REGIONE
PIEMONTE

Allegato "A" alla Deliberazione della Giunta Regionale n° 27-
in data 23 GIU. 2009 relativa all'approvazione della Variante al P.R.G.C. vigente (con
adeguamento al P.A.I.) del Comune di CERVERE (CN).

Elenco modificazioni introdotte "ex officio" ai sensi dell'11° comma dell'art. 15 della
L.R. 5.12.1977 n° 56 e s.m.i..

Fig. 1 – Comune di Cervere (CN) – Stralcio di Tav. AG2

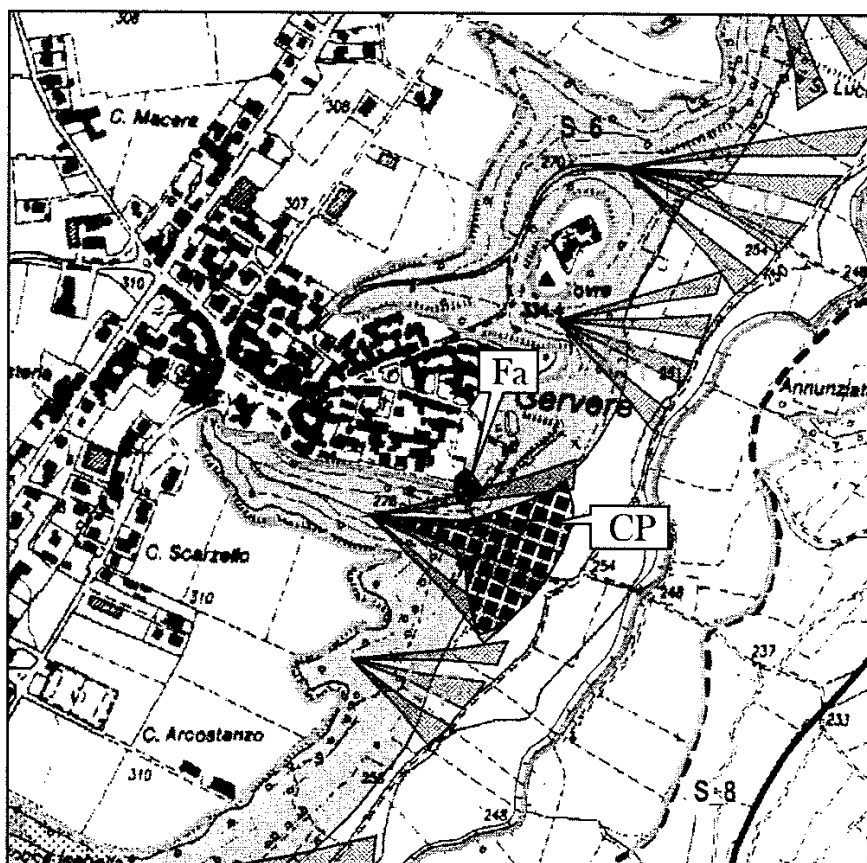
Alla Carta Geomorfologica dei dissesti e della dinamica fluviale (Tav. AG 2) 1/10.000, si intendono aggiunti i dissesti perimetrali nelle seguenti figure 1-2.

Fig. 3 - Comune di Cervere (CN) - Stralcio di Tav. 2 settore Nord

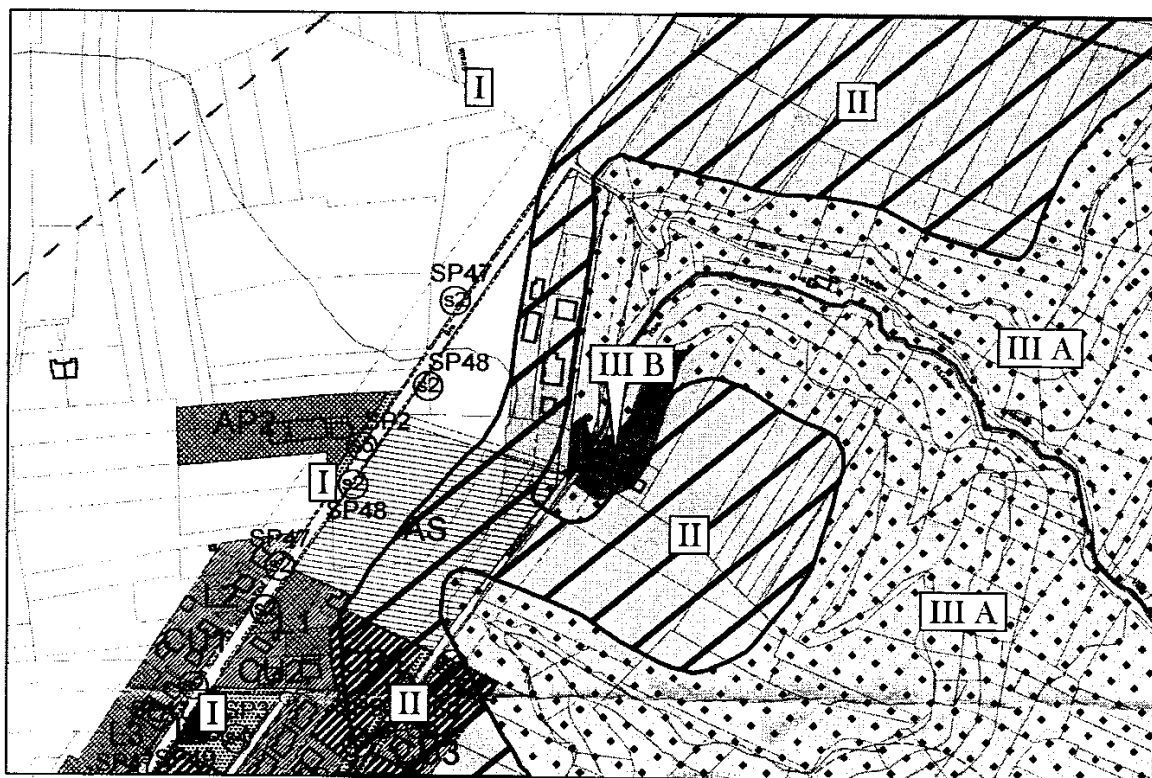
Per quanto riguarda le Tav. 2 , 3/a, 3/c, 3/d, 4 valgono le seguenti modifiche cartografiche (Figg. 3-4-5); tali modifiche sono di conseguenza da intendersi apportate anche alla Carta di Sintesi 1/10.000 Tav. AG6 per i settori compresi negli stralci:

Fig. 6 – Comune di Cervere (CN) – Stralcio Carta di Sintesi AG 6 settore Nord

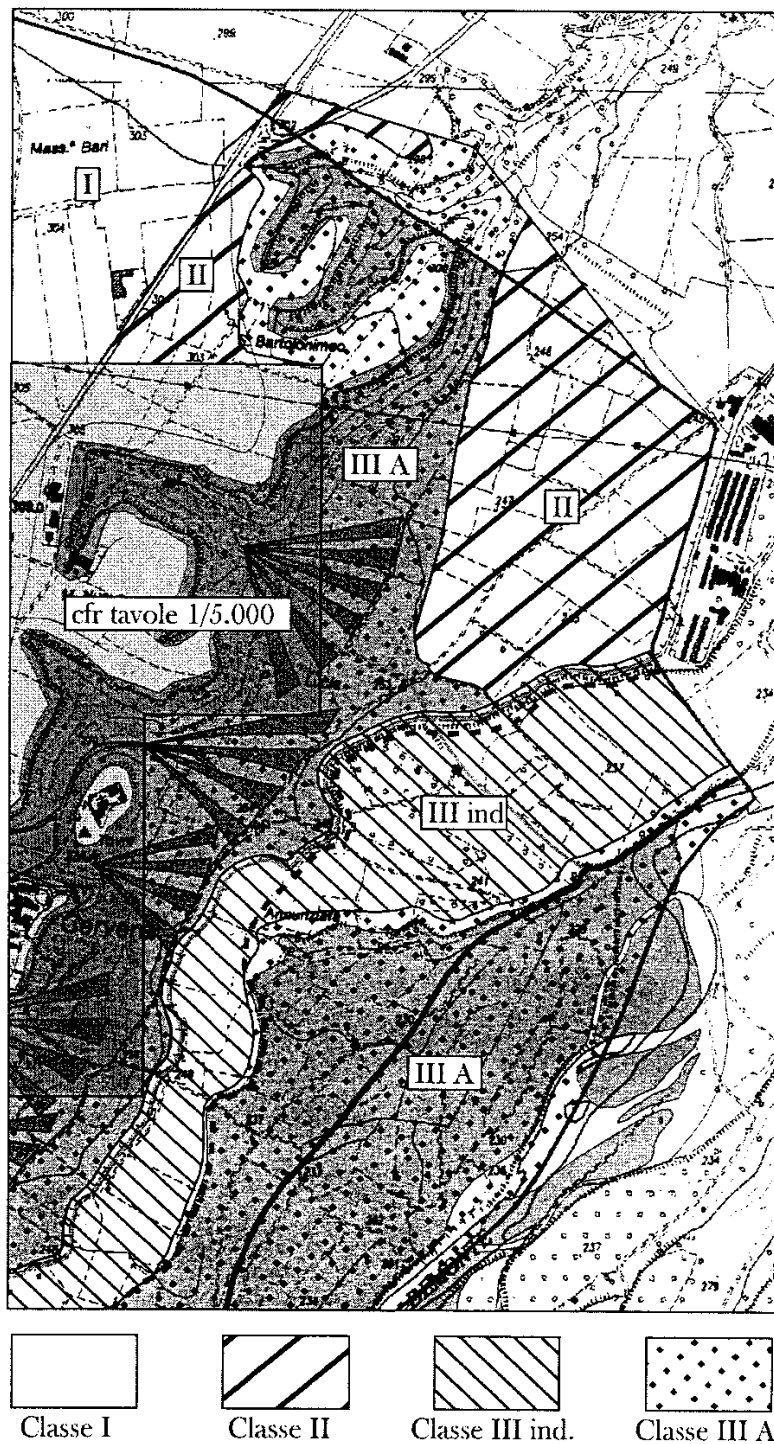
Per quanto riguarda la **Carta di Sintesi 1/10.000 (Tav. AG 6)**, valgono le seguenti modifiche cartografiche (Figg. 6-7 seguenti):
